**OBJET : AVIS SUR LE PROJET DE MODIFICATION DU PLAN LOCAL D'URBANISME (PLU) – ENQUETE
PUBLICQUE DU 9 SEPTEMBRE AU 10 OCTOBRE 2019 – SECTEUR STE BARBE AU RELECQ-KERHUON**

LE RELECQ KERHUON – Sainte-Barbe

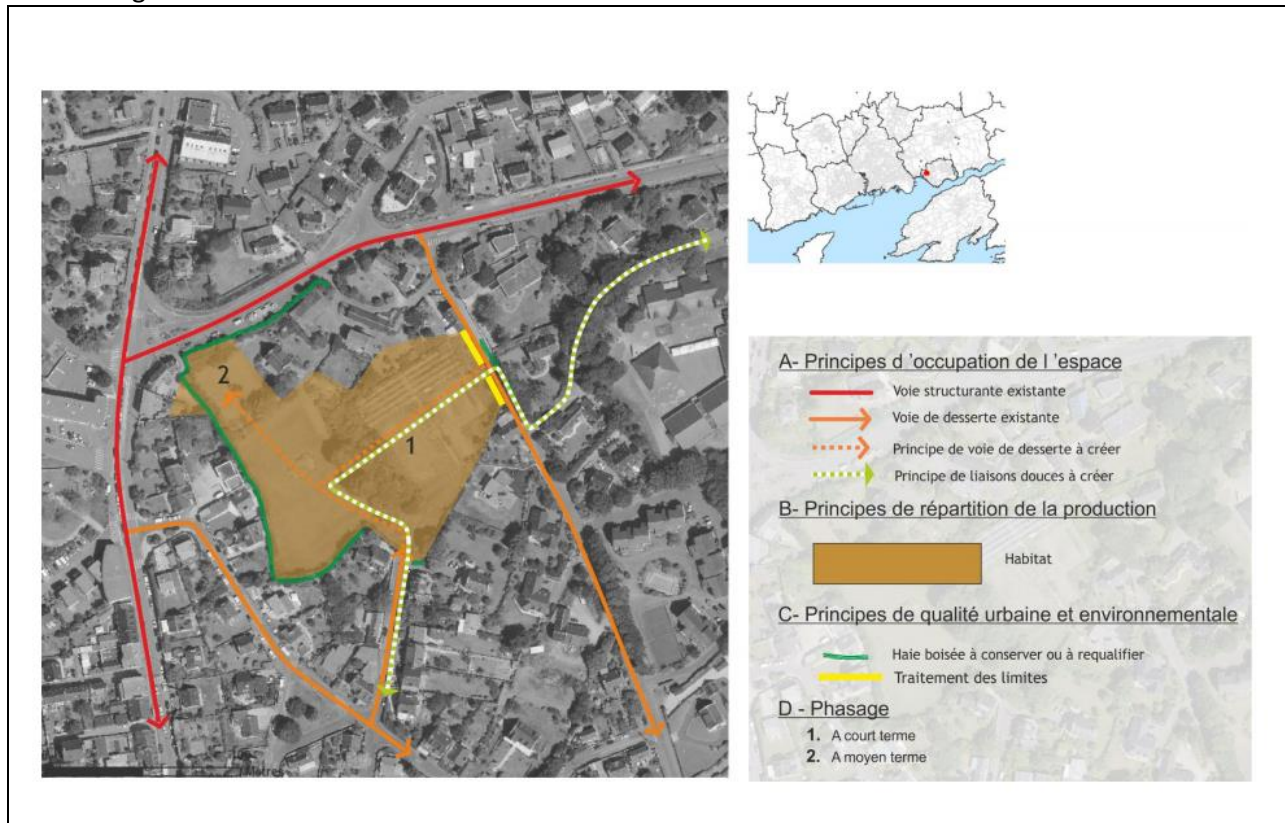
La rue de Keraudren est une rue étroite, sans trottoirs et sur laquelle stationnent des véhicules de chaque côté. La rue de Kervitous reçoit déjà une circulation importante pour ceux qui souhaitent éviter les bouchons de la rue Lamartine. Les autres rues adjacentes, Jean Bart, Chateaubriant, Laennec, Courbet, sont également saturées de véhicules en stationnement et déjà difficilement circulables.

Ainsi, desservir un lotissement de 30 à 50 habitations par ces voies revient à ajouter plus de 60 véhicules supplémentaires dans des conditions inacceptables pour la sécurité des usagers.

Les accès se feront depuis les rues de Kervitous au nord et de Keraudren au sud. La desserte résidentielle d'orientation nord/sud ainsi créée sera complétée par un maillage piéton se raccrochant aux chemins existants de manière à assurer une continuité piétonne à l'échelle du quartier et vers l'école Jules Ferry.

En effet, la desserte des véhicules sera créée par la rue de Kervitous, étroite et déjà bien fréquentée, avec la création d'une liaison douce piétons/vélos en traversée de voie pour l'accès à l'école.

Ces voies ne permettront donc pas une circulation aisée et le passage de nombreux véhicules présentera un risque pour la sécurité des usagers et des piétons.

Pour toutes ces raisons, je demande que la nouvelle voie soit réalisée depuis le nouveau lotissement en sortie vers l'avenue Allende. La circulation sur cette voie étant contrôlée par des feux rouges, un réaménagement de cette intersection permettrait d'accueillir ce nouveau flux en toute sécurité.
